Tilläggs-PM

PM Detaljplan Geoteknik daterad 2025-11-21

Slussar i Trollhätte kanal

Anläggande av sluss i Lilla Edet kommun,
Västra Götalands län

Figur 1. Beräkningssektioner för stabilitetsberäkningar i Geostudio SLOPE/W.

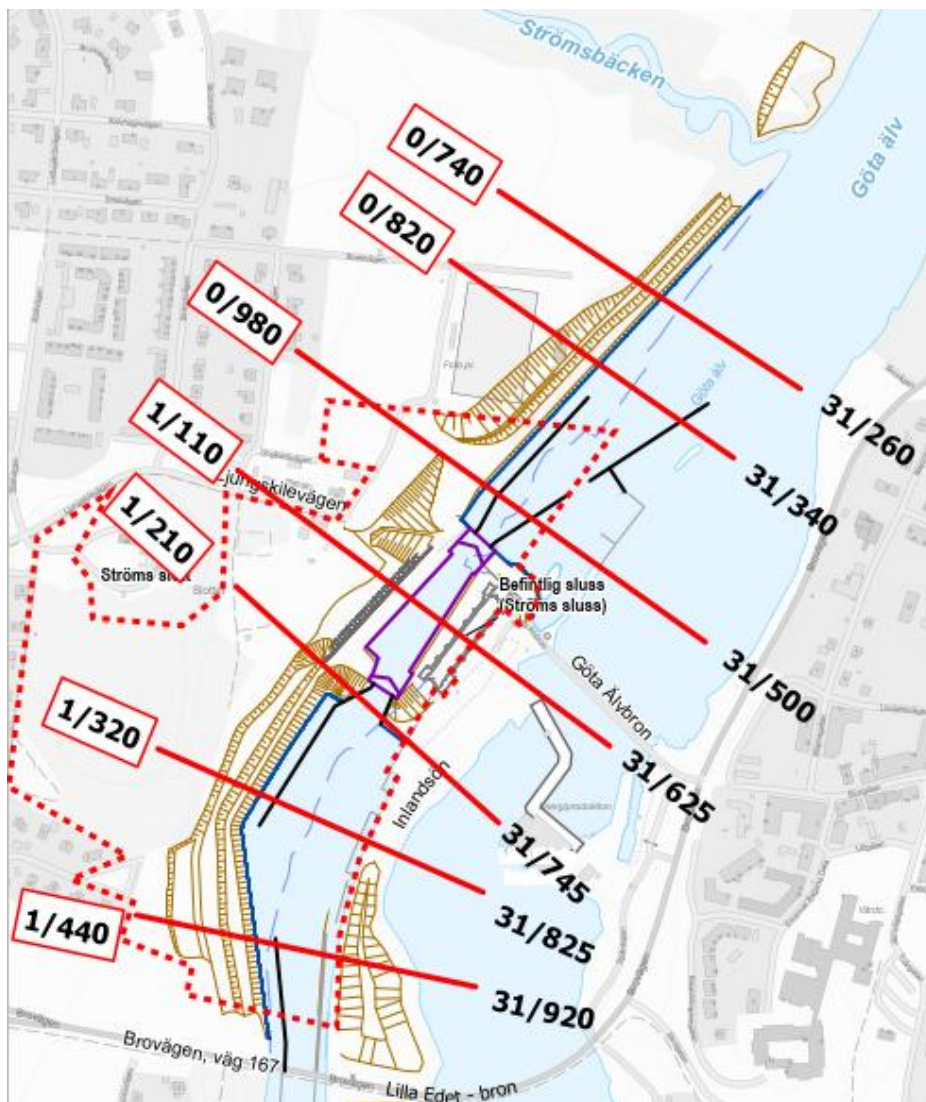
Följande text och figur ersätter kapitel 4.2 Stabilitetsförhållanden PM Detaljplan Geoteknik, daterad 2025-11-21 med revidering 2026-03-20.

Stabilitetsförhållanden för detaljplan kring Ströms sluss i Lilla Edet har kontrollerats genom stabilitetsberäkningar i 7 sektioner, inom och utanför planområdet, se Figur 1. Utredningen uppfyller kraven för fördjupad utredning och omfattar fältundersökningar, avancerade laboratorieförsök och portrycksmätningar med prognostisering av maximala trycknivåer. Beräknade sektioner är jämnt fördelade över området med hänsyn till utformningen av justerad farled och byggnation av ny sluss. Två sektioner utanför detaljplanområdet har även beräknats för att säkerställa att områden som kan påverka detaljplanområdet även uppfyller ställda krav på stabilitet. Stabilitetsförhållanden har kontrollerats för befintliga och planerade förhållanden. En oförutsedd last har ansatts i samtliga sektioner för att representera en markhöjning på 0,5 m vilket kan utföras utan marklov inom planområde.

Figur 2. Ny släntutformning för ny sluss och justerad farled, samt områden med inblandningspelare. Inblandningspelarna norr om planområdet hanteras i pågående miljöprövning.

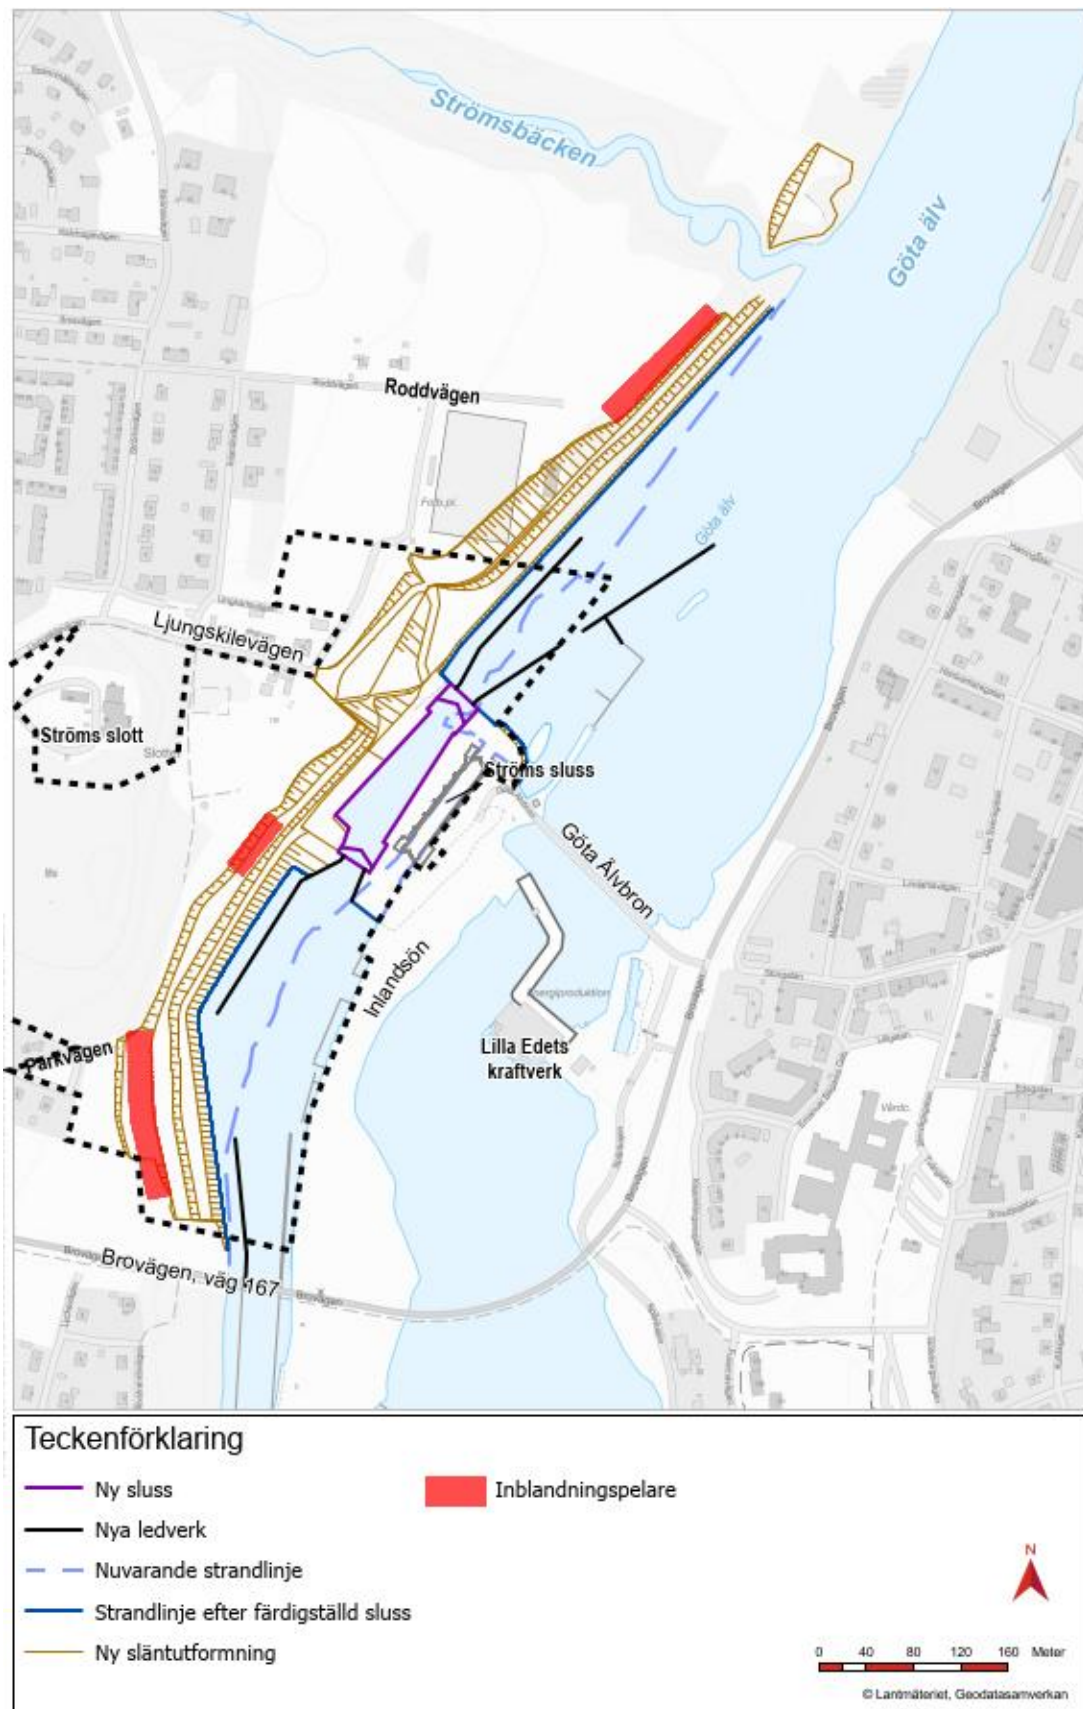
För planerade förhållanden uppfylls ställda krav på säkerhetsfaktor enligt IEG rapport 4:2010. Planerade förhållanden omfattar ny släntutformning med en gynnsam geometri och inom några områden i kombination med inblandningspelare som markförstärkning. Ny släntutformning och områden där inblandningspelare krävs för att uppnå en fullgod stabilitet redovisas i Figur 2. Generellt gäller att slänterna i området maximalt har en lutning på 1:2 med tillhörande avschaktningsplan för att stabilitetsförhållanden ska klara kraven. Inblandningspelare installeras i dubbla skivor med ett avstånd mellan skivorna på 2,7 m, vilket motsvarar en täckningsgrad på 36%.
